Comune di Fucecchio
Città Metropolitana di Firenze

III° VARIANTE AL RU

STATO COMPARATO

Estratti Schede normative e di indirizzo progettuale

Scheda Progetto: PA04 - 3° VAR.

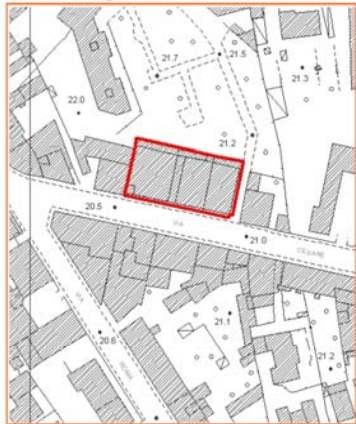
Edificio produttivo esistente (Ex Macelli) con annessa abitazione da demolire. Decollo di parte delle volumetrie per una Sul di mq. 730 da atterrare nel Comparto PA28. L'intervento di trasformazione è soggetto alla preventiva approvazione di un Piano Attuativo convenzionato (Piano di Recupero di cui all'art.28 della L. n.457/1978 di iniziativa privata), che preveda la contestuale realizzazione degli interventi edificatori e di tutte le opere di urbanizzazione comprese entro il perimetro dell'area soggetta a PA, nonché del raccordo con le urbanizzazioni esistenti. Nelle more di approvazione del Piano di Recupero non è ammessa alcuna trasformazione ad eccezione di quelle rientranti nella definizione di manutenzione ordinaria e straordinaria strettamente finalizzate ad evitare pericoli di crollo o comunque di grave deterioramento delle unità edilizie interessate ovvero ad assicurare i requisiti minimi di agibilità.

Edificio produttivo esistente (Ex Macelli) con annessa abitazione da recuperare. L'intervento di trasformazione è soggetto alla preventiva approvazione di un Piano Attuativo convenzionato (Piano di Recupero di cui all'art.28 della L. n.457/1978 di iniziativa privata), che preveda la contestuale realizzazione degli interventi edificatori e il raccordo con le urbanizzazioni esistenti. L'intervento dovrà essere progettato ed eseguito nel rispetto dei criteri propri del restauro, al fine di perseguire la conservazione degli elementi risultanti dal processo storico, di inibire eventuali processi di degrado fisico e di valorizzare gli elementi significativi dei manufatti. Nelle more di approvazione del Piano di Recupero non è ammessa alcuna trasformazione ad eccezione di quelle rientranti nella definizione di manutenzione ordinaria e straordinaria strettamente finalizzate ad evitare pericoli di crollo o comunque di grave deterioramento delle unità edilizie interessate ovvero ad assicurare i requisiti minimi di agibilità (Rif.III°VAR, RUC-Mod.n.1). Il progetto dovrà rispettare le prescrizioni dettate da ARPAT in sede di verifica di assoggettabilità a VAS concernente la III Variante al RU e allegate alla relazione tecnica del responsabile del procedimento.

Oltre ai criteri generali di fattibilità indicati dal D.P.G.R. 5/R 2020 in relazione alle classi di pericolosità, si dettano i seguenti condizionamenti:

La misura tromometrica effettuata all'interno dell'area (Tr34), indica che la zona è ubicata all'interno di un settore di territorio in cui i contrasti di impedenza sismica tendono ad attenuarsi, rispetto alle zone poste più a Nord, verso il Padule.

La campagna geofisica potrà essere integrata da nuove misure tromometriche al fine di valutare localmente l'entità delle amplificazioni attese, e gli effetti del contrasto di rigidità sismica sulle strutture in progetto.

Scheda Progetto: PA10 - 3° VAR.

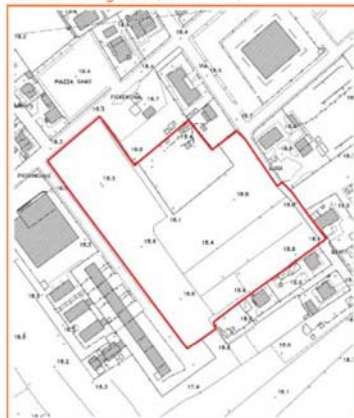
Edificio esistente (Ex Cinema Sul attuale mq. 2130) da demolire. Decollo di parte delle volumetrie per una Sul di mq. 930 da atterrare nel Comparto PA21. L'intervento di trasformazione è soggetto alla preventiva approvazione di un Piano Attuativo convenzionato (Piano di Recupero di cui all'art.28 della L. n.457/1978 di iniziativa privata), contestualmente all'intervento previsto nel Comparto PA21, che preveda la contestuale realizzazione degli interventi edificatori e di tutte le opere di urbanizzazione comprese entro il perimetro dell'area soggetta a PA, nonché del raccordo con le urbanizzazioni esistenti. Dovrà essere garantito il percorso pedonale di uso pubblico di attraversamento per l'accesso al Giardino Tommaso Cardini (già Fattoria Bombicci). Nelle more di approvazione del Piano di Recupero non è ammessa alcuna trasformazione ad eccezione di quelle rientranti nella definizione di manutenzione ordinaria e straordinaria strettamente finalizzate ad evitare pericoli di crollo o comunque di grave deterioramento delle unità edilizie interessate ovvero ad assicurare i requisiti minimi di agibilità.

Edificio esistente (Ex Cinema) da demolire. L'intervento di trasformazione è soggetto alla preventiva approvazione di un Piano Attuativo convenzionato (Piano di Recupero di cui all'art.28 della L. n.457/1978 di iniziativa privata) che preveda la contestuale realizzazione degli interventi edificatori e di tutte le opere di urbanizzazione comprese entro il perimetro dell'area soggetta a PA, nonché del raccordo con le urbanizzazioni esistenti. Dovrà essere garantito il percorso pedonale di uso pubblico di attraversamento per l'accesso al Giardino Tommaso Cardini (già Fattoria Bombicci). Nelle more di approvazione del Piano di Recupero non è ammessa alcuna trasformazione ad eccezione di quelle rientranti nella definizione di manutenzione ordinaria e straordinaria strettamente finalizzate ad evitare pericoli di crollo o comunque di grave deterioramento delle unità edilizie interessate ovvero ad assicurare i requisiti minimi di agibilità (Rif III°VAR RUC-Mod.n.2). Il progetto dovrà rispettare le prescrizioni dettate da ARPAT in sede di verifica di assoggettabilità a VAS concernente la III Variante al RU e allegate alla relazione tecnica del responsabile del procedimento.

La misura tromometrica effettuata immediatamente all'esterno dell'area (Tr32), indica che la zona è ubicata all'interno di un settore di territorio in cui i contrasti di impedenza sismica tendono ad attenuarsi, rispetto alle zone poste più a Ovest.

La campagna geofisica potrà essere integrata da nuove misure tromometriche al fine di valutare localmente l'entità delle amplificazioni attese, e gli effetti del contrasto di rigidità sismica sulle strutture in progetto.

Scheda Progetto: PA19 - 3° VAR.

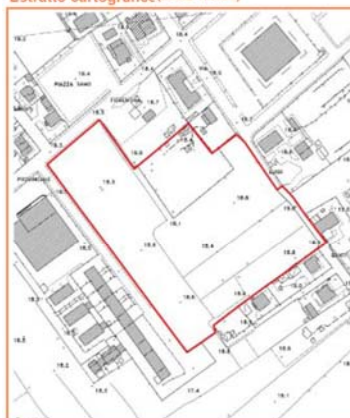
La misura tromometrica Tr36 effettuata all'interno dell'area, indica la possibilità che si generino amplificazioni stratigrafiche a profondità comprese tra 20 e 30 metri, al contatto tra i depositi alluvionali attuali ed i depositi pleistocenici. La campagna geofisica dovrà definire geometrie e velocità sismiche dei litotipi posti a contatto, al fine di valutare localmente l'entità delle amplificazioni attese, e gli effetti del contrasto di rigidità sismica sulle strutture in progetto.

In fase di progettazione degli interventi dovrà essere eseguito uno studio idraulico che valuti l'interferenza tra quanto in progetto e la dinamica delle acque di transito, al fine di porre in sicurezza gli interventi previsti senza determinare aggravamenti di pericolosità nelle aree al contorno, e di garantire durante l'evento alluvionale l'incolumità delle persone.

Lo studio dovrà definire anche la magnitudo idraulica attesa nelle fasi di transito dell'episodio alluvionale, in modo da individuare i condizionamenti dettati dalla L.R. 41/2018 in funzione della tipologia degli interventi.
